# Boletín Técnico

**Plataforma:** Lavadoras Automáticas.  
**Clave del boletín:** PTL10016  
**Fecha:** 08/Julio/2010  
**Alcance:** México y Exportación

**Asunto:** Introducción de nueva pata niveladora.

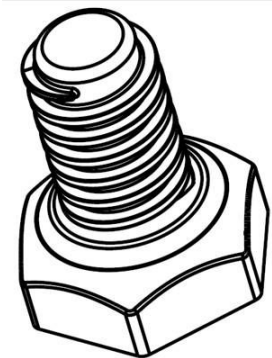
**Detalle:** El cambio consiste en disminuir la altura de la pata niveladora de 1.878 pulgadas a 1.543 pulgadas. El número de parte no cambia 228C1202P001.

Esta diferencia podría generar que la lavadora requiera un nuevo ajuste de las otras patas al momento de realizar el cambio por lo que hay que asegurar su correcta nivelación.

Ajuste manualmente las cuatro patas niveladoras lo necesario para que su lavadora quede firmemente apoyada. Para comprobar la correcta nivelación de la lavadora use el nivel.
